**REPÚBLICA DE COLOMBIA
CORPORACIÓN AUTÓNOMA REGIONAL DEL ATLANTICO**

AUTO N° 044 DE 2023

“POR MEDIO DEL CUAL SE HACEN UNOS REQUERIMIENTOS A LA SOCIEDAD SUPERTIENDAS Y DROGUERÍAS OLÍMPICA S.A. OLÍMPICA S.A., IDENTIFICADA CON NIT. 890.107.487-3, CENTRO DE DISTRIBUCIÓN LA GIRALDA, CEDI GIRALDA, UBICADA EN JURISDICCIÓN DEL MUNICIPIO DE SOLEDAD-ATLÁNTICO”

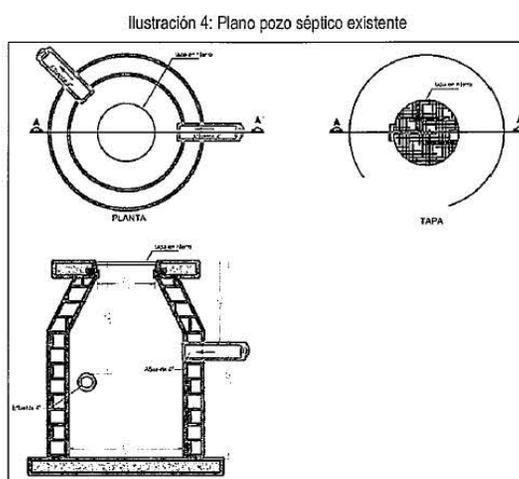
El sistema CEDI LA GIRALDA, está conformado de un (1) pozo totalmente independiente, conectado a las unidades sanitarias, las redes subterráneas y selladas con el fin de que algunos elementos no puedan interferir en el proceso de tratamiento tales como (aguas lluvias, residuos sólidos, hojarascas o residuos vegetales y/o fauna silvestre).

El tanque séptico posee un recubrimiento interno, completamente colmatada y capacidad

suficiente para la recepción del caudal total estimado con el propósito de optimizar el almacenamiento de lodos y asegurar la capacidad de amortiguamiento de caudales picos; los residuos líquidos llegan a la poza séptica por arrastre hidráulico a través de los desagües de cada una de las unidades sanitarias, la tubería de conducción y entrada al sistema corresponde a tubo sanitario PVC con diámetro de cuatro pulgadas (4") de entrada y salida. De la poza séptica saldrá tubería hacia el canal donde pasará sobre la caja de registro de toma de muestra y saldrá por una tubería soterrada hasta el caño Cabica.

CONSIDERACIONES GENERALES C.R.A.: Es factible aprobar el sistema de tratamiento de aguas residuales domésticas (ARD), debido a que el vertimiento cumple con los límites máximos permisibles de los parámetros establecidos en el Artículo 8 de la Resolución 631 del 2015. Y cumplen con los criterios estipulados por el Reglamento Técnico del Sector de Agua Potable y Saneamiento Básico (RAS-2000), y parcialmente con las condiciones técnicas establecidas en el artículo 173 del Reglamento Técnico del Sector de Agua Potable y Saneamiento Básico (RAS-2017), resolución 330 de 2017. No obstante, se deja claro que se deben realizar los mantenimientos de la poza séptica, y que de realizarse modificaciones en la actividad debe cumplirse a cabalidad con el RAS 2017 en materia de tanques sépticos.
